REQUALIFICATION DE LA TRAVERSEE DE LA ROCHE DE RAME

Concertation publique réglementaire Atelier de travail du 07/11/2024

Note de synthèse

22/01/2025 – V2

Repères indiqués sur les cartes, lors de l'atelier de travail

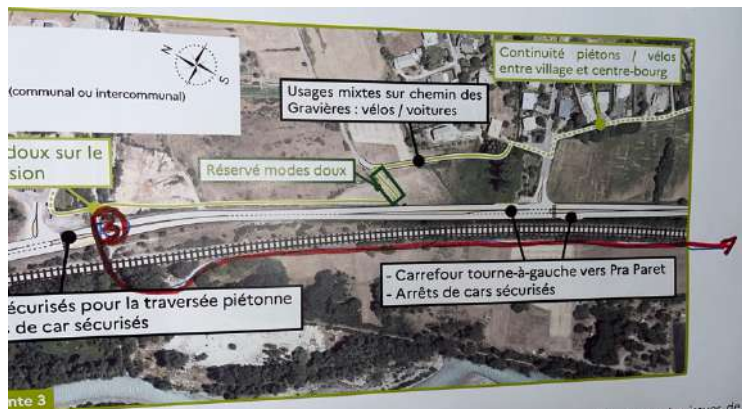
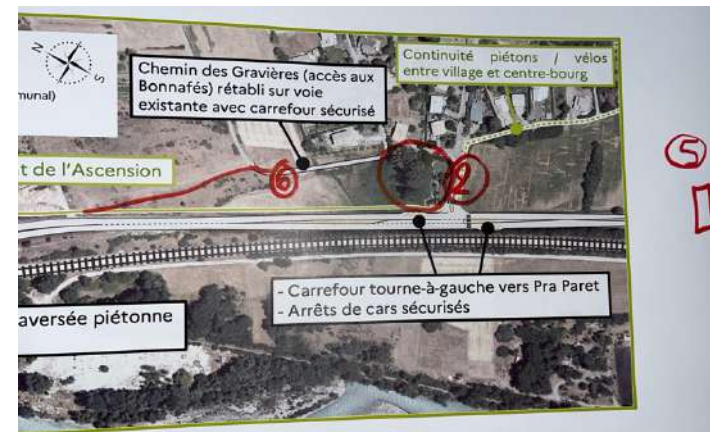
Repère 1 : alternative à la passerelle sur le torrent de l'Ascension via les routes existantes (les Bonnafés, les Gillis, Le Goutail, ...)

Repère 4 : bus scolaire gêné pour s'insérer vers le centre-bourg (terre-plein)

Repère 3 : liaison village-Nord / centre-bourg via les cheminements existants

Repère 2 : impact de la piste cyclable sur zone humide

Repère 5 : positionnement du radar avant l'école, en venant de l'Argentière

Repère 6 : éloignements des mobilités douces de la RN

Repères indiqués sur les cartes, lors de l'atelier de travail

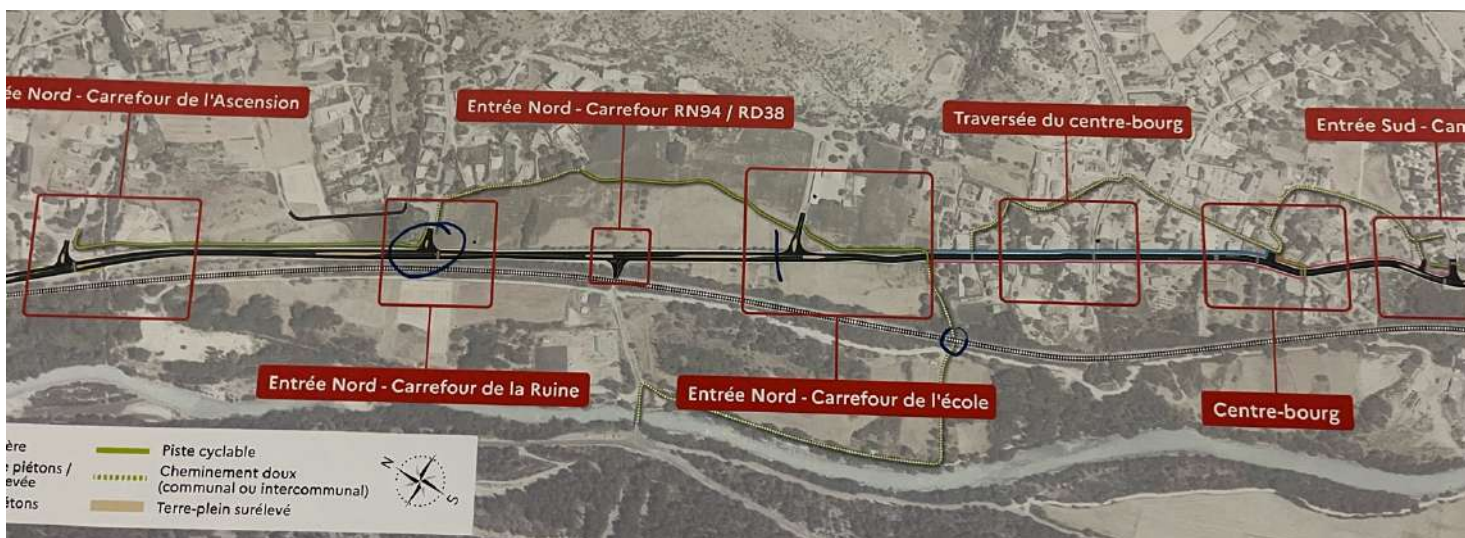
Repère 1 : itinéraire cyclable aménagé le long de la voie ferrée (passage sous la voie ferrée au niveau du carrefour de l'Ascension)

Emplacements de zones humides (indiqué par un participant)

5.1.1 Secteur Entrée Sud – parking et camping du lac

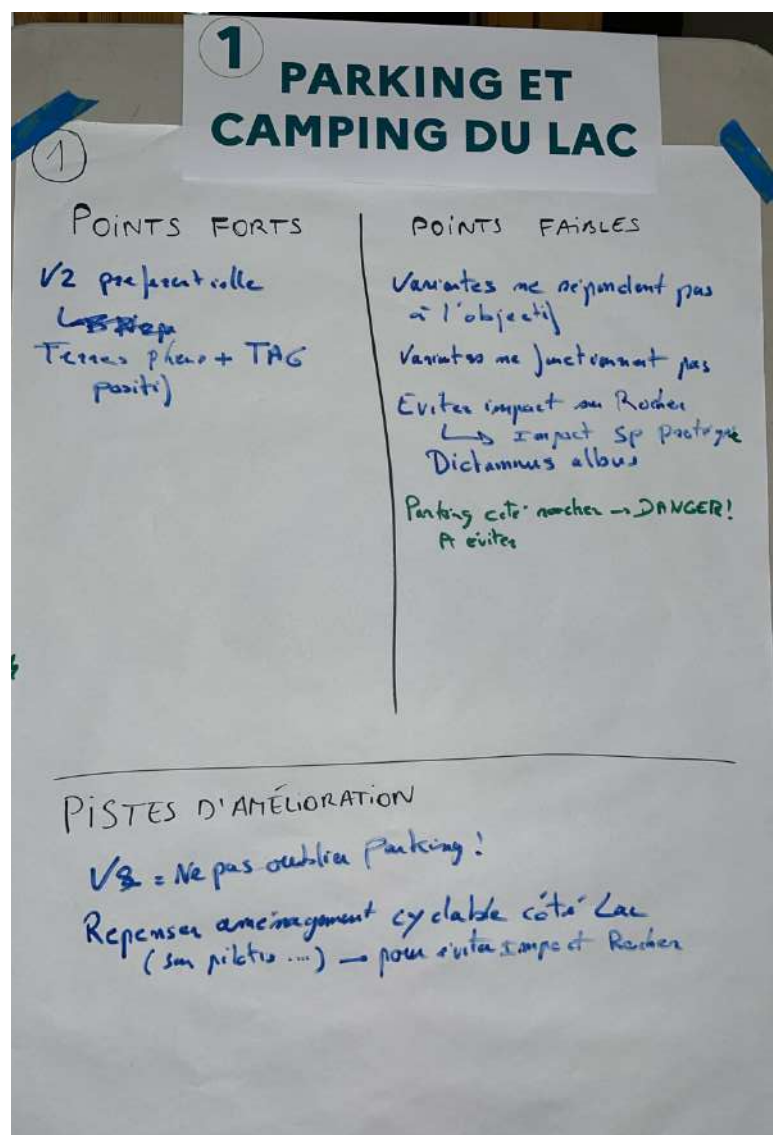
- V2 préférentielle
- Terre-plein + TAG positifs

- Variantes ne répondent pas à l'objectif
- Variantes ne fonctionnent pas
- Éviter impact sur Rocher : impact espèce protégée : *Dictamnus albus*
- Parking cité rocher -> danger ! A éviter

- VS = ne pas oublier parking !
- Repenser aménagement cyclable côté lac (sur pilotis ...) pour éviter impact et Rocher

5.1.2 Centre-bourg option 1

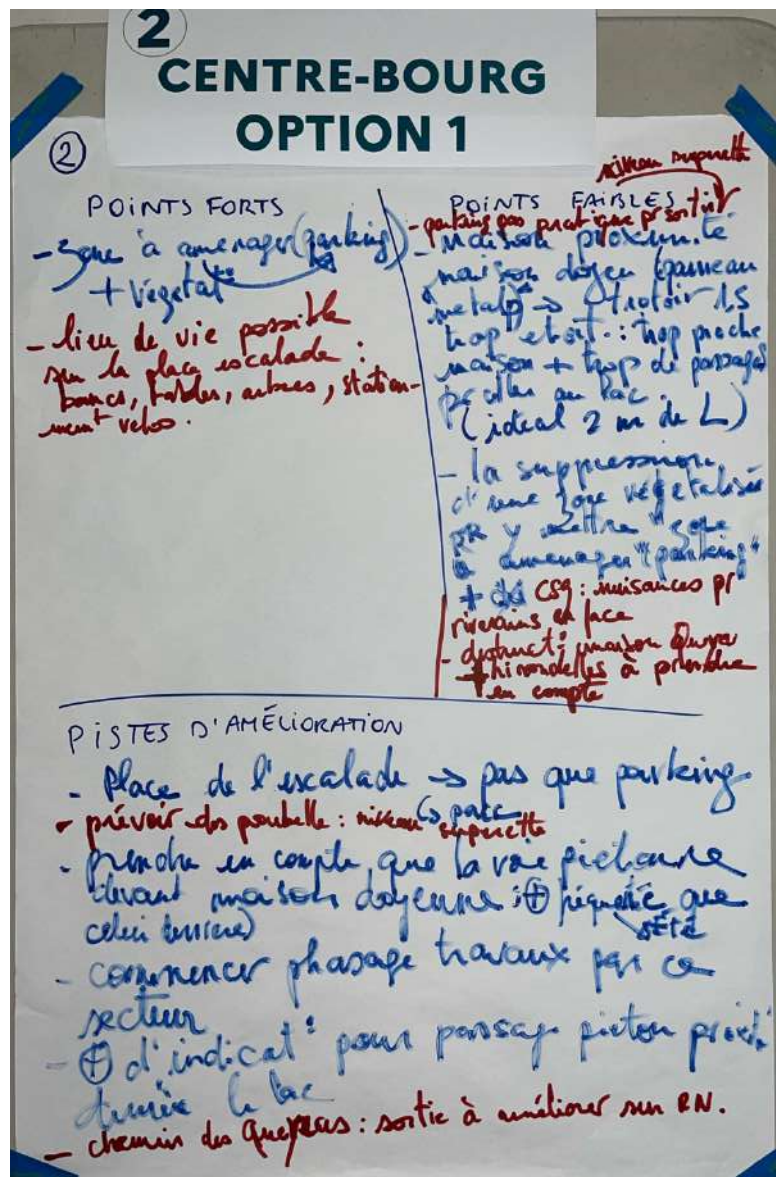
- Zone à aménager (parking) + végétation
- Lieu de vie possible sur la place escalade : bancs, tables, autres, stationnement vélo

- Parking pas pratique pour sortir au niveau de la supérette
- Maison proximité
- Maison Metalp : trottoir 1,5 trop étroit : trop proche maison + trop de passage pour aller au lac (idéal 2m de large)
- La suppression d'une zone végétalisée pour y mettre « zone à aménager « parking » et conséquence : nuisance pour les riverains en face
- Destruction maison Queyras + hirondelles à prendre en compte

- Place de l'escalade : pas de parking, parc
- Prévoir des poubelles : niveau supérette
- Prendre en compte que la voie piétonne devant maison doyenne est plus fréquentée en été que celle derrière
- Commencer phasage travaux par ce secteur
- Plus d'indication pour passage piéton proximité derrière le lac
- Chemin des Queyras : sortie à améliorer sur RN

5.1.3 Centre-bourg option 2

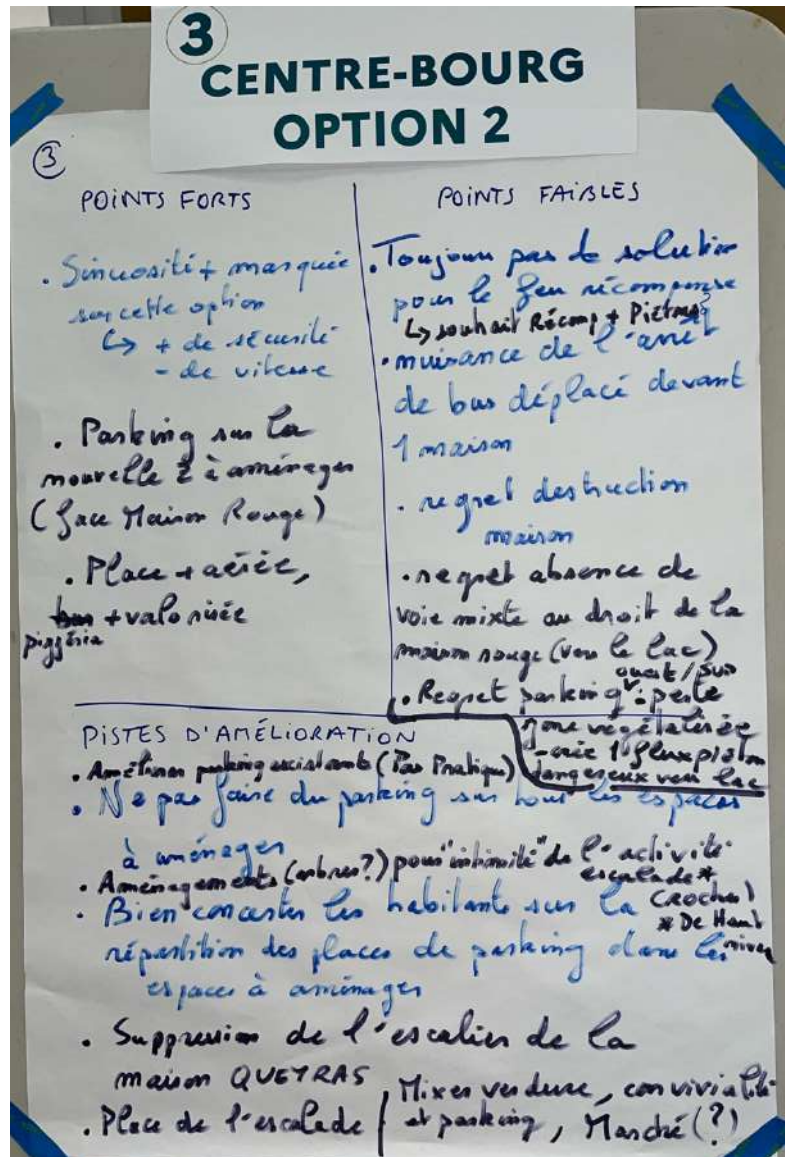
- Sinuosité plus marquée sur cette option :
 - Plus de sécurité
 - Moins de vitesse
- Parking sur la nouvelle zone à aménager (face maison rouge)
- Place plus aérée, pizzeria plus valorisée

- Toujours pas de solution pour le feu récompense : souhait récompense + piétons ?
- Nuisance de l'arrêt de bus déplacé devant une maison
- Regret destruction maison
- Regret absence de voie mixte au droit de la maison rouge (vers le lac)
- Regret parking ouest/sud à perte, zone végétalisée crée un flux piéton dangereux vers le lac

- Améliorer parking assistant (pas pratique)
- Ne pas faire du parking sur tous les espaces à aménager
- Aménagements (arbres ?) pour « intimité » de l'activité escalade de haut niveau (Rocher)
- Bien concerter les habitants sur la répartition des places de parking dans les espaces à aménager
- Suppression de l'escalier de la maison QUEYRAS
- Place de l'escalade mixer verdure, convivialité et parking, marché ?

5.1.4 Traversée du centre école

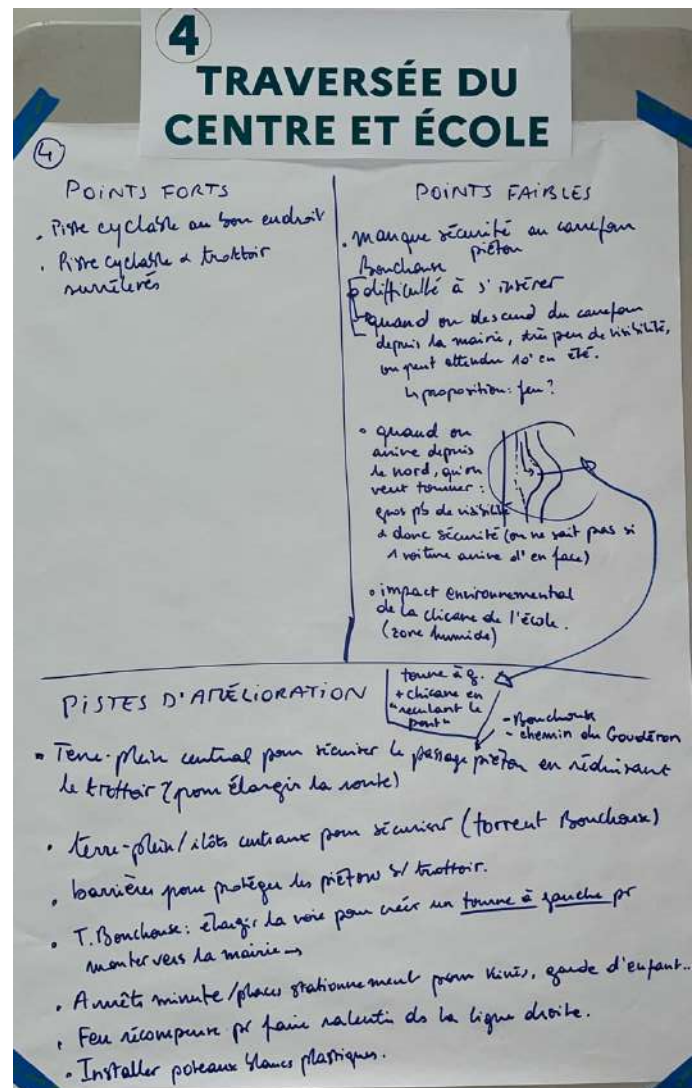
- Piste cyclable au bon endroit
- Piste cyclable et trottoir surélevés

- Manque sécurité piéton au carrefour Bouchouse
- Difficulté à s'insérer
- Quand on descend du carrefour depuis la mairie, très peu de visibilité, on peut attendre 10 minutes en été : proposition de feu ?
- Quand on arrive depuis le nord, qu'on veut tourner : gros problème de visibilité et donc de sécurité (on ne sait pas si une voiture arrive d'en face)
 - Tourne à gauche + chicane en « reculant le pont »

- Impact environnemental de la chicane de l'école (zone humide)

- Terre-plein central pour sécuriser le passage (Bouchouse, Chemin du Goudéron) piéton en réduisant le trottoir (pour élargir la route)
- Terre-plein / îlots centraux pour sécuriser (torrent Bouchouse)
- Barrières pour protéger les piétons sur le trottoir
- Torrent Bouchouse : élargir la voie pour créer un tourne à gauche pour monter vers la mairie
- Arrêts minute / place stationnement pour kinés, garde d'enfants
- Feu récompense pour faire ralentir dans la ligne droite
- Installer poteaux blancs plastiques.

5.1.6 Vision globale

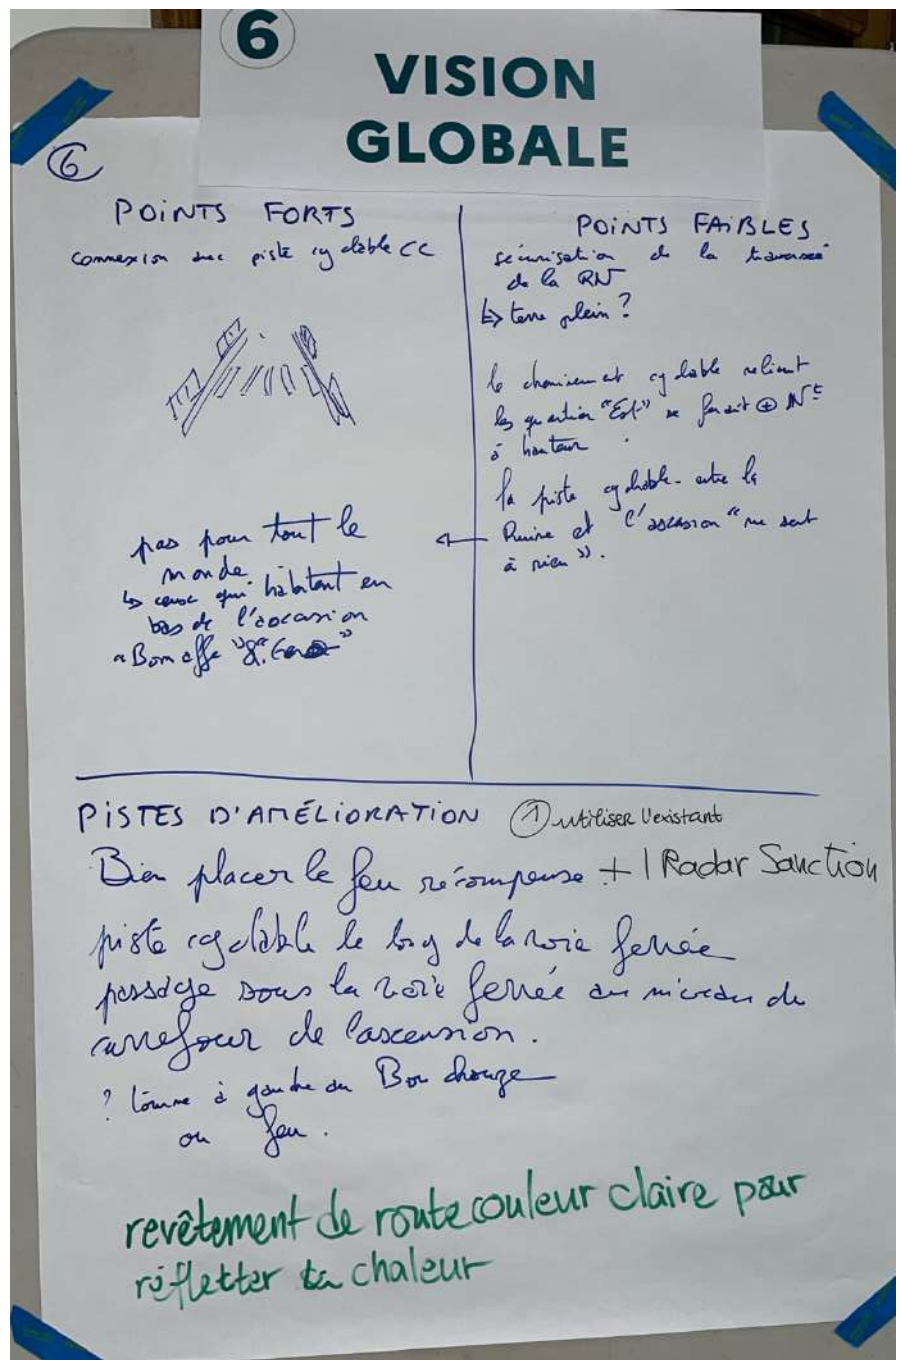
- Connexion avec piste cyclable CC

- Sécurisation de la traversée de la RN : terre-plein ?
- Le cheminement cyclable reliant les quartiers « Est » se ferait plus en à hauteur
- La piste cyclable entre la ruine et l'ascension » ne sert à rien
 - Pas pour tout le monde
 - Ceux qui habitent en bas de l'ascension à Bonnaffé

- Bien placer le feu récompense et le radar sanction
- Piste cyclable le long de la voie ferrée
- Passage sous la voie ferrée au niveau du carrefour de l'ascension
- Tourne à gauche du Bouchouse ou feu
- Revêtement de route couleur claire pour refléter la chaleur
